**Van:** [REDACTED]  
**Verzonden:** woensdag 10 februari 2021 11:51  
**Aan:** [REDACTED]  
**CC:** [REDACTED]  
**Onderwerp:** RE: verzoek offerte effecten grondwaterstand ontwikkeling Jaagpad Oost

**Onderwerp:** verzoek offerte effecten grondwaterstand ontwikkeling Jaagpad Oost

**Onderwerp:** Jaagpad grondwaterstand

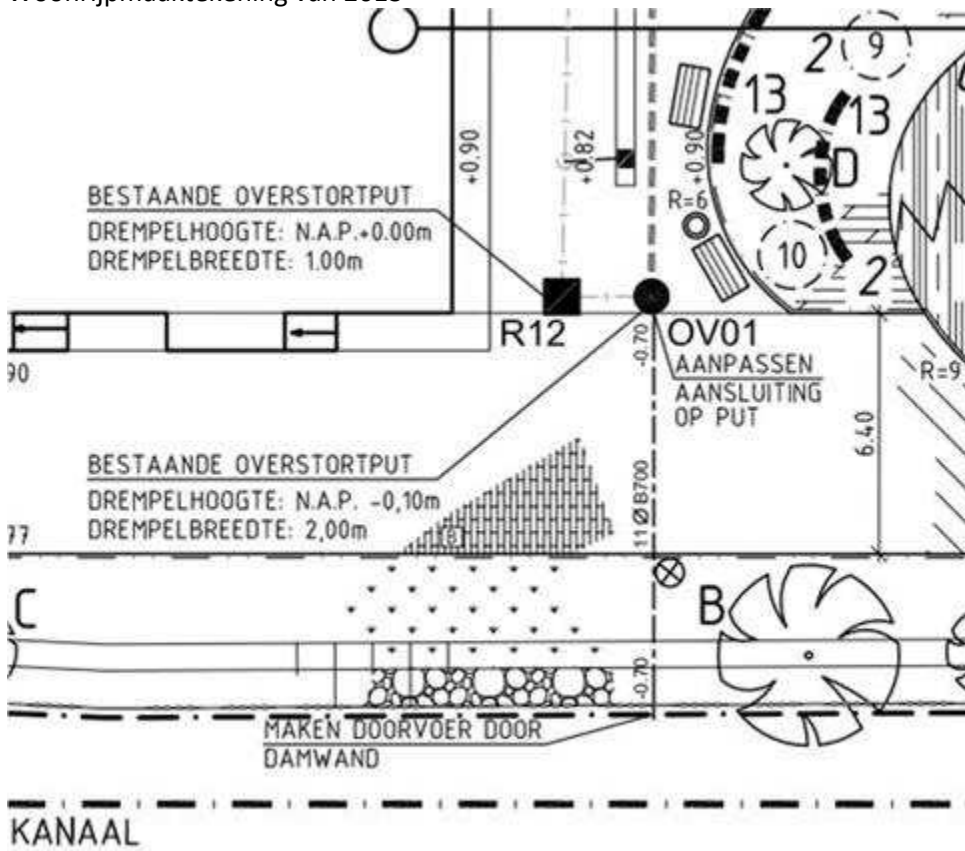
We hebben ter hoogte van put R12 een hoogte van de drempel gemeten van ca. 73 cm beneden maaiveld. Volgens de onderstaande tekening zal de put ongeveer op NAP +0,85m staan. We kunnen er een paar cm naast zitten maar het lijkt erop dat het niveau van de drempel op ca. NAP+0.10 staat.            geeft een peil aan van NAP+0,00 m, is dit ingemeten? Of overgenomen van de woonrijptekening, die hier eigenlijk niet voor bedoeld is.

Woonrijpmaaktekening van 2013

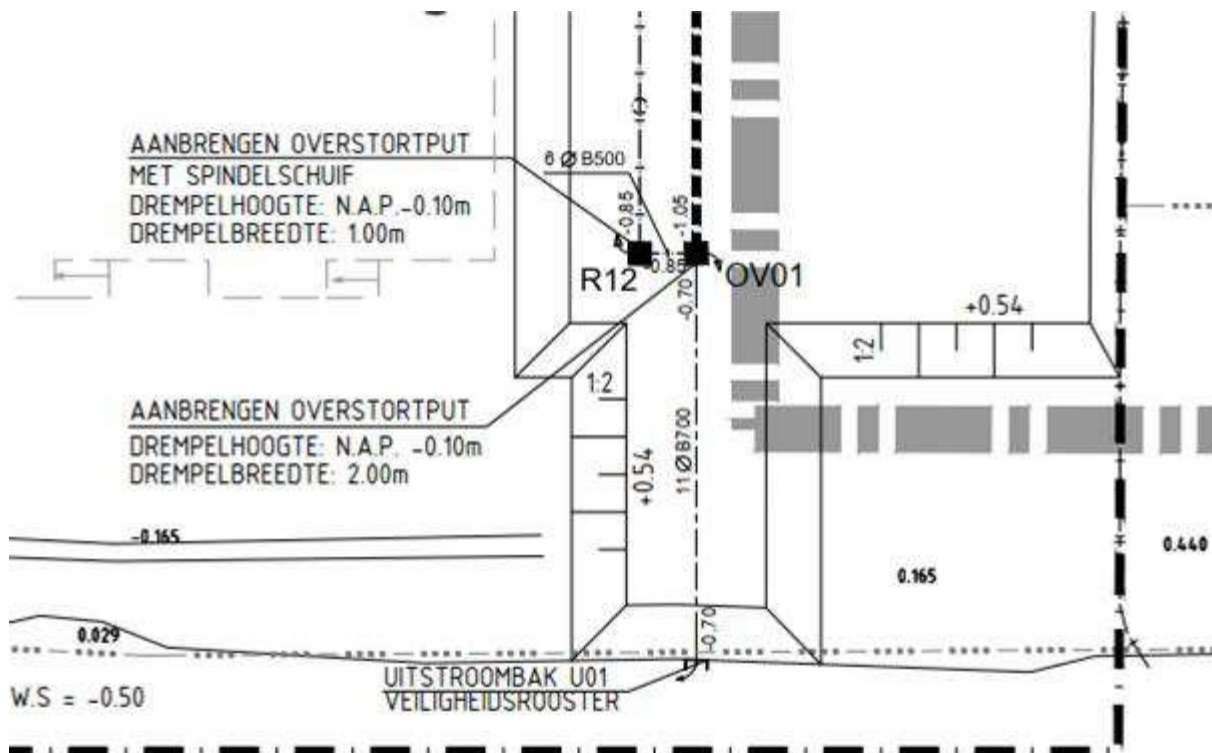
De overstortput is nl. tijdens het bouwrijpmaken aangebracht en op de bouwrijpmaaktekening van 2011 staat een maat van NAP-0.10m.

Maar belangrijker is wat het rioleringsrapport aangeeft.  
 In het rioleringsrapport is onderstaande opgenomen.  
 Hier wordt dus een drempelhoogte geadviseerd van NAP-0,15 m.  
 Dat is 25cm lager dan het niveau waar de drempel nu op staat!  
 Ook staat er nog een kanttekening bij langdurige natte perioden.

Het lijkt er dus op dat de overstort te hoog staat en verlaagd kan worden met 25 cm (en dat is best veel) naar NAP -0,15m.

En zelfs dan moet je goed kijken hoe de grondwaterstand zich gaat instellen, een lager peil is ook nog mogelijk. Maar in alle gevallen zal er ook aandacht moeten zijn voor het grondwaterpeil in de zomer vanwege de aanwezige samendrukbare lagen.
